Pismo: PBP.KP.DG.270.5.2020

WYJAŚNIENIA TREŚCI SPECYFIKACJI ISTOTNYCH WARUNKÓW ZAMÓWIENIA

Dotyczy: postępowania o udzielenie zamówienia publicznego, prowadzonego w trybie przetargu nieograniczonego na **”dostawę i montaż stacjonarnych regałów magazynowych w ramach zadania pn. „Adaptacja pomieszczeń hali na potrzeby magazynu Publicznej Biblioteki Pedagogicznej w Kaliszu”**.

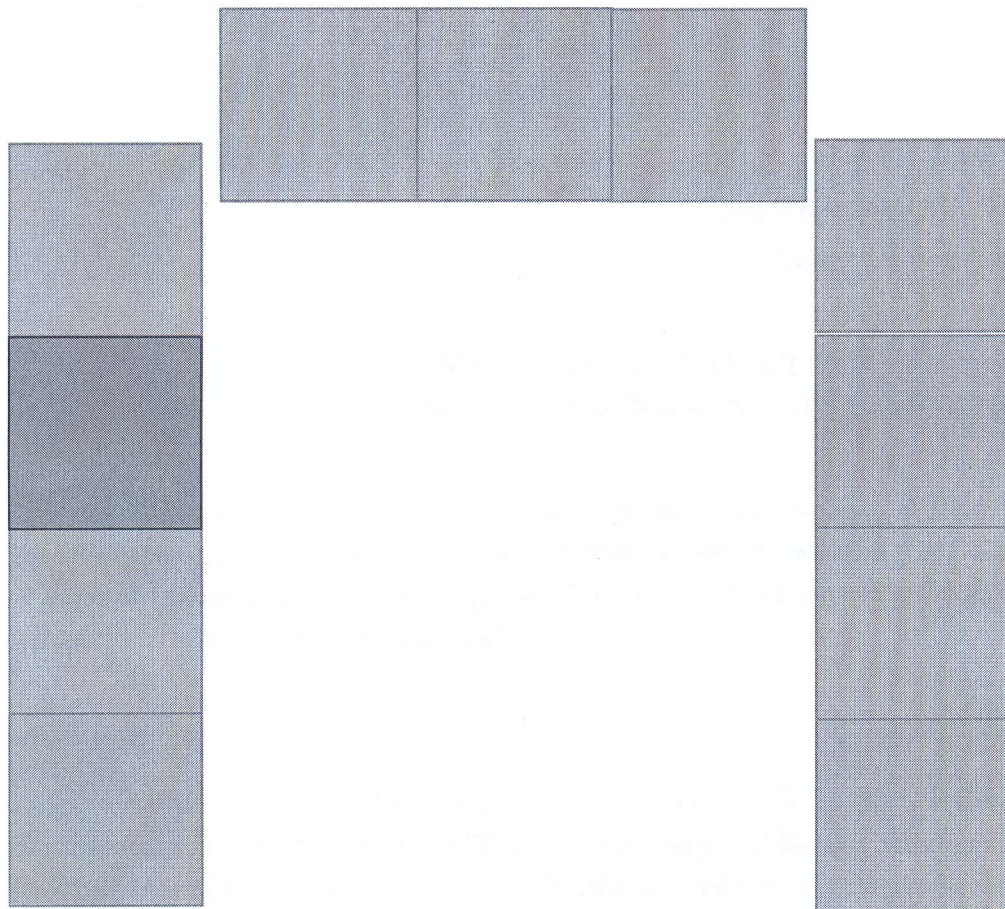
1. W szczegółowym opisie przedmiotu zamówienia na stronie 1. Czyli w magazynie na kondygnacji +1 zamawiający wymaga 6980,8 mb półek użytkowych. Z naszych obliczeń na podstawie schematu rozmieszczenia regałów, załączonego przez zamawiającego wynika, że jest tam 6058mb półek użytkowych. Bardzo prosimy o wyjaśnienie rozbieżności.

Dodatkowe regały będą ustawione w wolnej przestrzeni magazynu prostopadle do pozostałych w magazynie.
